Předmětem posuzování vlivů na životní prostředí podle zákona č. 100/2001 Sb., v platném znění (dále jen „zákon EIA“) je záměr „Pokračování těžby v lomu Mrač“ Č.J. 161777/2025/KUSK, kód záměru STC2730.

Podatel tímto podle § 8 odst. 3 zákona EIA v zákonem stanovené lhůtě 30 dnů, počítané ode dne zveřejnění informace o dokumentaci na úřední desce krajského úřadu, tj. do 9. 1. 2026, podává ke zveřejněné dokumentaci následující vyjádření.

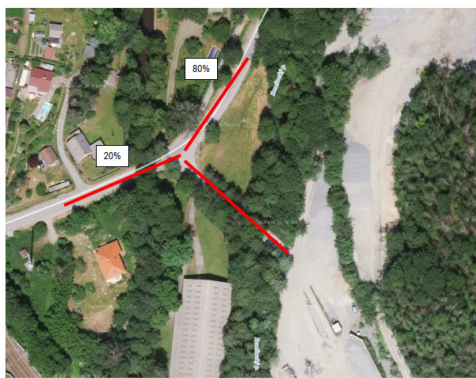
V hlukové studii je nesoulad s výpočtovými body pro stacionární zdroje hluku. V tabulce č.3 je označeno 7 výpočtových bodů a v obr.č. 6 je označen i bod 8, pro který jsou provedeny výpočty. Tento bod č.8 není jednoznačně identifikován. Požadujeme nápravu hlukové studie, aby její výsledky byly jednoznačné.

OBR.3a Vizualizace stavu – doprava Varianta I – stávající výjezd z areálu lomu + rozložení dopravy do směru na Podmrači(65%) a směru vlnodukt (35%)

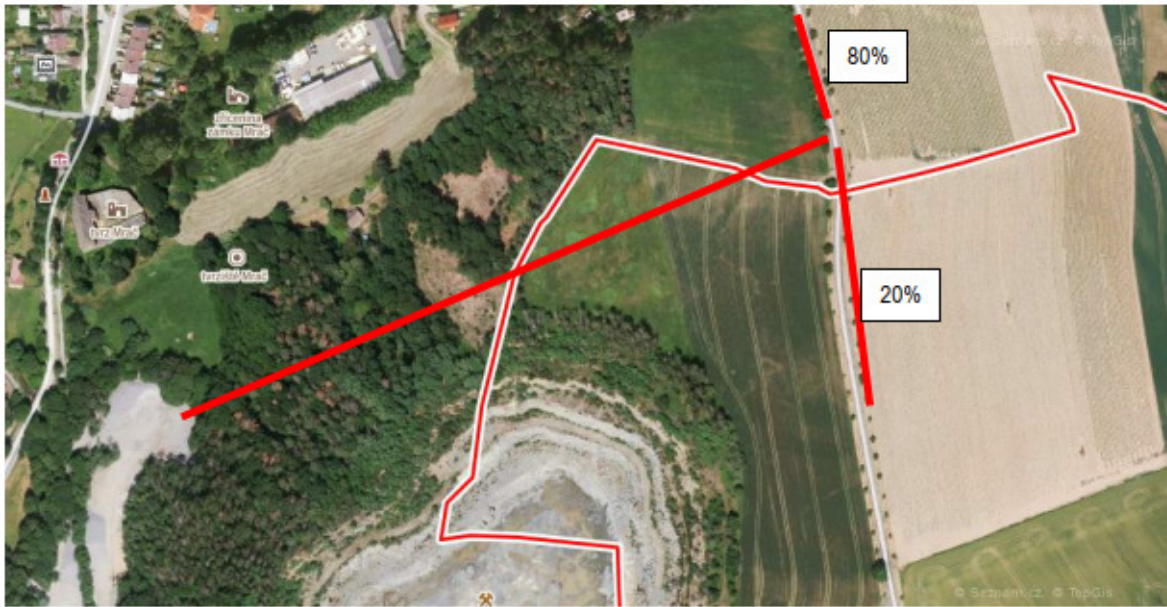
Požadujeme vysvětlení navýšení intenzity dopravy přes Mrač o 15%.

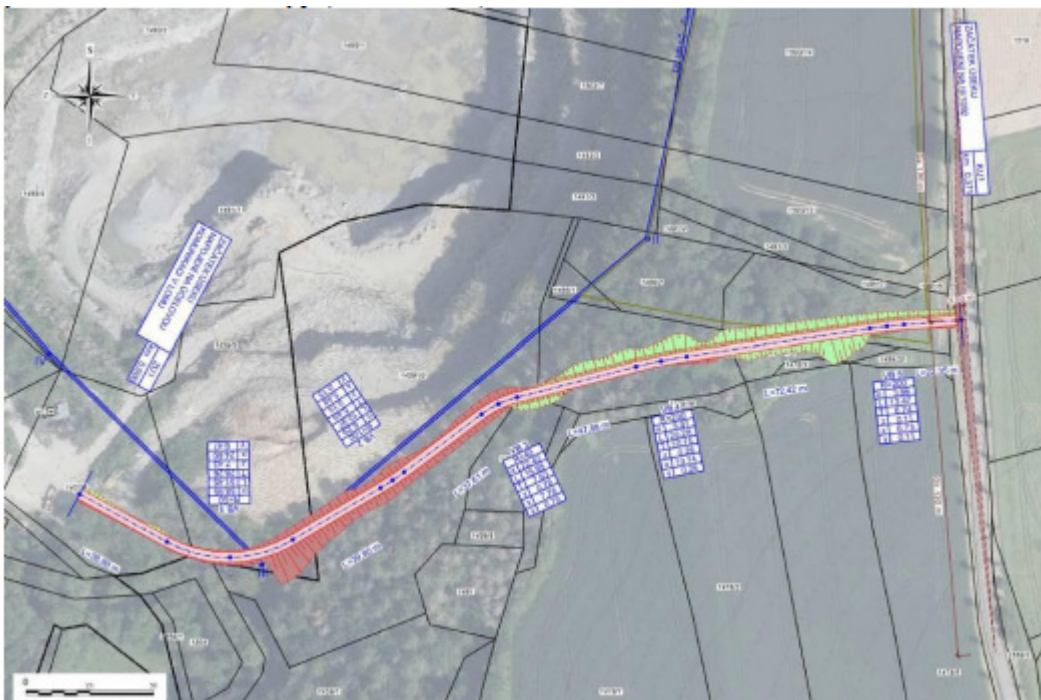
Expedice kameniva probíhá po veřejných komunikacích. Po výjezdu z lomu směřuje expediční doprava po silnici III/1091 do obce Mrač (20 %) k silnici I/3 a přes Podmračí (80 %) k silnici III/1092 a dále po silnici III/1092 směr Čerčany (64 %) a směrem na Žitňanky (16 %).

Toto tvrzení neodpovídá žádným údajům uvedeným v hlukové a rozptylové studii.

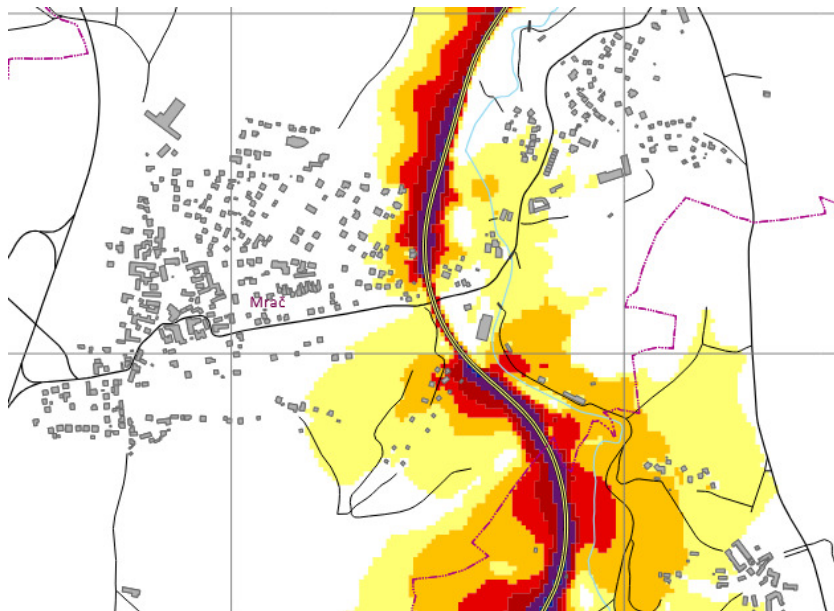
Jednoznačně kvantifikovat požadavek na zábor PUPFL a vyhodnotit jeho vlivy.

Vypořádání: Zábor PUPFL a jeho vyhodnocení je uveden v textu dokumentace v kapitole B.II. a v kapitole D.I.
